SYMPHONY V2 – version log

Revisioni, modifiche approvate, decisioni e verifiche di progetto

Revisione corrente	**1.45** del 04/11/2026 – Revisione indipendente del 04/11: R243 a 220 Ω, R409/R410 rimosse, note POWER cancellate, nota di layout L-01
Progetto	SYMPHONY_V2, branch SYM_V2, KiCad 10.0 (CubeSat, UHF 435 MHz)
Data	04/11/2026
Redatto da	Claudio Codazzi
Approvazioni	Brik81

40. Chiusura di R-10 e R-09

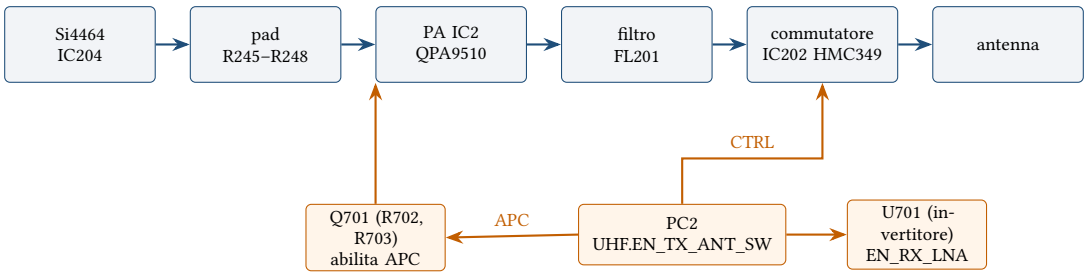
R-10. Otto condensatori del percorso RF erano Murata GRM/GCM, cioè della serie standard e non di quella ad alta Q. Su JLC (ricerca del 30/10) la serie GJM1555 in 0402 arriva al massimo a 47 pF, la GQM1555 (0402) e la GQM2195 (0805) sono a stock 0. Per mantenere i valori, compreso C255 = 56 pF che è il C1 della EVB Qorvo, Brik81 ha approvato il passaggio di tutti e otto a **GQM1875 0603**: GQM1875C2E101FB12D (C17308632, 2634 a stock, 6 pezzi) e GQM1875C2E560JB12D (C237591, 3805 a stock, 2 pezzi). Il PCB non esiste ancora, quindi il cambio di footprint non costa nulla. La tensione nominale passa a 250 V: è la stessa di prima per C212, C213 e C230, ed è più alta per gli altri. La corrente RF ammessa dal 0603 non è stata verificata sul datasheet; a questi livelli di potenza un 0603 C0G è normalmente adeguato.

R-09. Brik81 ha deciso di lasciare J15 com'è: codice C393939 con footprint GCT_USB4105 e 4 linguette THT del guscio. Il pin schermo era già stato allineato al footprint (S1 → SH) nella rev 1.27.

Parte AG – Rev. 1.34 – Supervisore della radio escludibile (R-19)

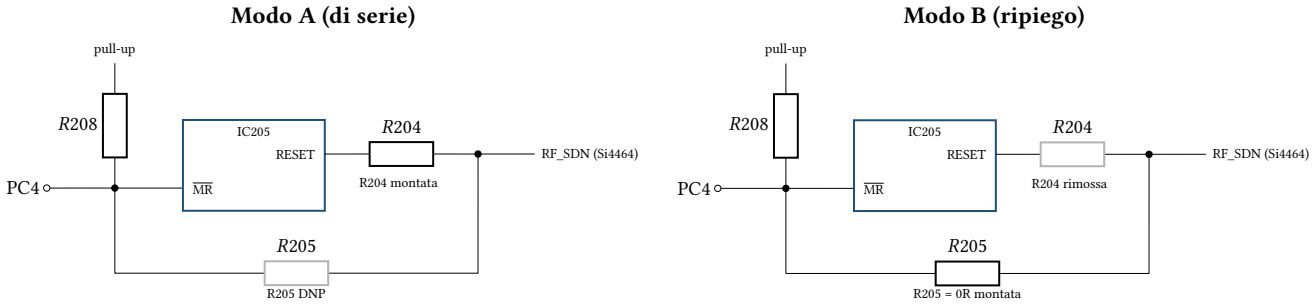
46. IC205: rischio di reset in TX e ripiego hardware

Rischio. La soglia del TPS3825-33 è 2,88 / 2,93 / 3,00 V (min / tip / max, datasheet TI SLVS165O, Electrical Characteristics). In trasmissione il PA assorbe ≈ 1,7 A dal 3V3. Se il rail scende sotto la soglia, IC205 spegne l'Si4464 (SDN alto per ≈ 200 ms), la trasmissione si interrompe e il ciclo si può ripetere. Non c'è danno: l'Si4464 funziona fino a 1,8 V. La stima del minimo in TX è ≈ 3,15–3,2 V, ma non è verificata, perché manca la risposta al gradino del TPSM863257 e il PCB non esiste ancora. La variante TPS3825-30 (soglia 2,63 V, stessa piedinatura) non risulta in vendita; la TPS3823-30 (C55505) ha una piedinatura diversa. Brik81 ha scelto di lasciare IC205 e di prevedere un ripiego.

Schema semplificato dei due modi di montaggio; i componenti grigi tratteggiati non sono montati.

Cosa è cambiato

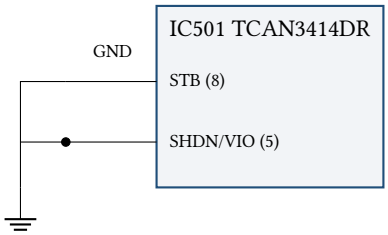
Pin	Prima	Dopo
IC501 pin 5 (SHDN)	non collegato, con flag no-connect (rete `unconnected-(IC501-SHDNVIO-Pad5)`)	collegato a GND con un filo corto verso il filo GND che già collega STB (pin 8), con giunzione

Collegamento dopo la modifica: STB (pin 8) e SHDN (pin 5) entrambi a GND.

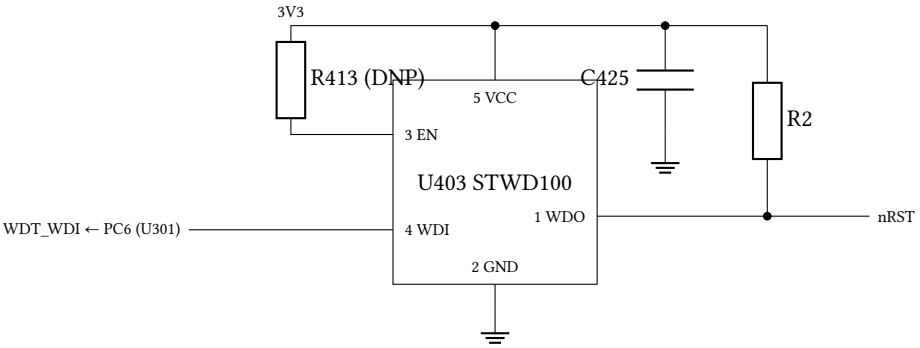
Pin U403	Nome	Collegato a	Rete
1	~WDO (open drain, attivo basso)	NRST di U301 (pin 7)	`/IF/DBG.nRST`
2	GND	GND	`GND`
3	~EN	R413 (DNP) → 3V3	`Net-(U403-~EN)`
4	WDI	U301 PC6 (pin 37)	`/MCU/WDT_WDI`
5	VCC	3V3, con C425 verso GND	`3V3`

U301 PC6 (pin 37) era libero con no-connect, che è stato rimosso.

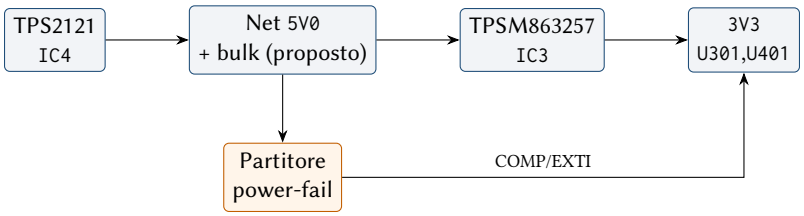
Carico durante il salvataggio ≤ 50 mA a 3,3 V (≈ 0,2 W da `5V0`); durata 20 ms con margine ×3, quindi 12 mJ. Il buck mantiene `3V3` finché `5V0` > 3,6 V:

$$E = \tfrac{1}{2} C \left(4{,}75^2 - 3{,}6^2\right) \approx 4{,}8\, C \;\Rightarrow\; C \geq 2{,}5\ \text{mF}.$$

Il pacco attuale non può alimentare la scheda: con ESR ≈ 16 Ω a 50 mA cade 0,8 V e l'energia utile è ≈ 0,25 J.
